**SE PRONUNCIA SOBRE CONSULTA DE PERTINENCIA “AJUSTE EN LA UBICACIÓN Y CONFIGURACIÓN DE BODEGA DE RESIDUOS PELIGROSOS”**

**RESOLUCIÓN EXENTA N° 105**

**CONCEPCIÓN, 26 de mayo de 2020**

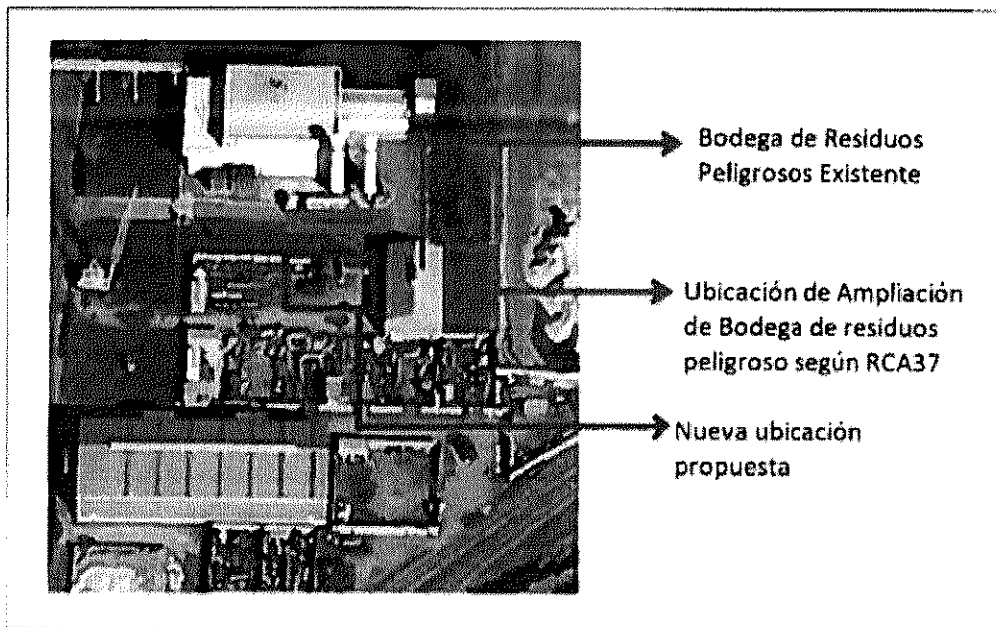
De este modo, en la Figura 4-66 de la RCA N° 37/2014 se presenta un esquema de la ampliación de esta bodega, donde se muestra que superficie de la ampliación será de 252 m<sup>2</sup>, misma superficie que la actual bodega, y que habrá un muro que separará la construcción de la bodega existente y la ampliación. En la Figura 4-67 de la RCA N° 37/2014, se muestra la ubicación de la ampliación, en planta.

Junto con lo anterior, el mencionado considerando señala que: “*Las características constructivas de la ampliación de la bodega de residuos peligrosos, cumplirán con las siguientes condiciones:*

- a) *Tener una base continua, impermeable y resistente estructural y químicamente a los residuos.*
- b) *Contar con un cierre perimetral de a lo menos 1,80 metros de altura que impida el libre acceso de personas y animales.*
- c) *Estar techados y protegidos de condiciones ambientales tales como humedad, temperatura y radiación solar.*
- d) *Garantizar que se minimizará la volatilización, el arrastre o la lixiviación y en general cualquier otro mecanismo de contaminación del medio ambiente que pueda afectar a la población.*
- e) *Tener una capacidad de retención de escurrimiento o de escurrimientos o derrames no inferior al volumen del contenedor de mayor capacidad ni al 20% del volumen total de los contenedores almacenados.*
- f) *Contar con señalización de acuerdo a la Norma NCh 2190 vigente.*

*Respecto a la cantidad y tipo de residuos a almacenar, tal como se señaló anteriormente, estos corresponden a aproximadamente 500 Ton/año, para lo cual la bodega será ampliada para almacenar esta cantidad. Se solicitará el permiso sanitario correspondiente a la ampliación de la bodega cuando corresponda.”*
